PARTE SECONDA n. 14 del 05-04-2023

Delibera N 328 del 27/03/2023

PAUR ex art. 27-bis D.Lgs. 152/2006 e art. 73-bis L.R. 10/2010, progetto di "Adeguamento volumetrico della discarica per rifiuti non pericolosi di Casa Rota, nel Comune di Terranuova Bracciolini (AR)", proposto da: Centro Servizi Ambiente Impianti S.p.A. - Provvedimento conclusivo.

Verifica della distanza del previsto ampliamento dal centro abitato di Santa Maria;

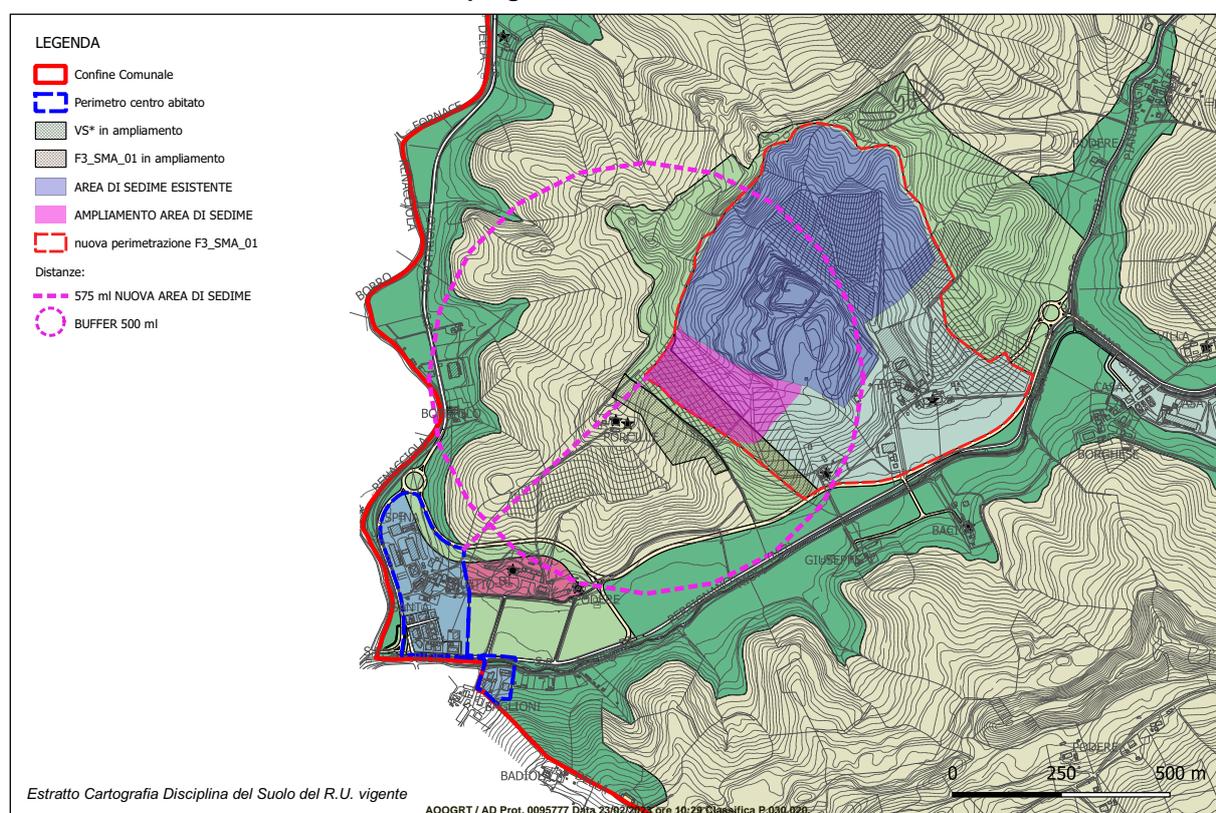
Relativamente a tale aspetto, il Proponente asserisce che la misurazione effettuata a partire dalla cartografia in scala 1:5.000 (tavola 03 del Piano Strutturale) consente di determinare una distanza di oltre 500 m dal perimetro del progetto all'ambito urbanizzato più prossimo (frazione di Santa Maria).

È stata effettuata una verifica di tale aspetto attraverso appositi strumenti cartografici (all.1) in relazione alle cui risultanze consta l'insussistenza del criterio escludente sancito dalla disposizione in questione del PRGR e conferma l'assenza di criticità nei termini indicati dal PRGR, come peraltro già comunicato con la nota prot. 15590 del 22.7.2021;

Figura 6. Dati LAMA: rosa generale dei vettori del vento.

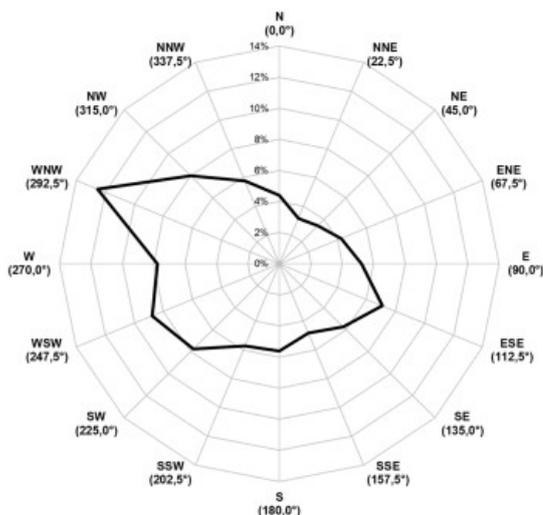
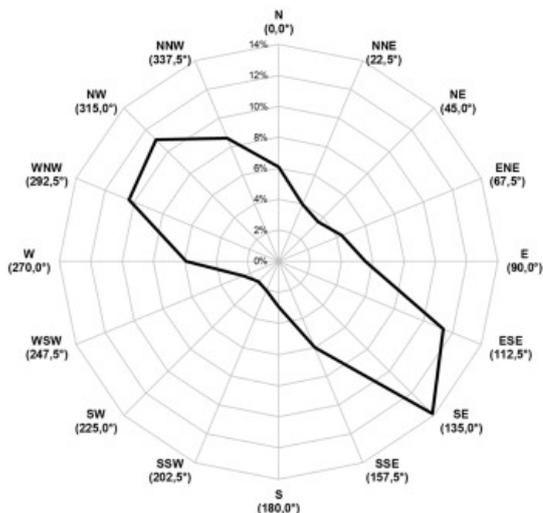
Si ritiene infine di segnalare che, nonostante la profusione di analisi grafiche e numeriche sui dati

meteorologici, non sembra presente nella documentazione esaminata alcuna specifica valutazione rispetto al criterio penalizzante “Condizioni climatiche e meteorologiche sfavorevoli alla diffusione degli inquinanti e degli odori ove condizioni in calma di vento e stabilità atmosferica ricorrono con maggiore frequenza”, definito dall’Allegato 4 al Piano Regionale di gestione dei Rifiuti e Bonifica dei siti inquinati (PRB)⁹, nonostante questa fosse esplicitamente richiesta nel contributo istruttorio di ARPAT.
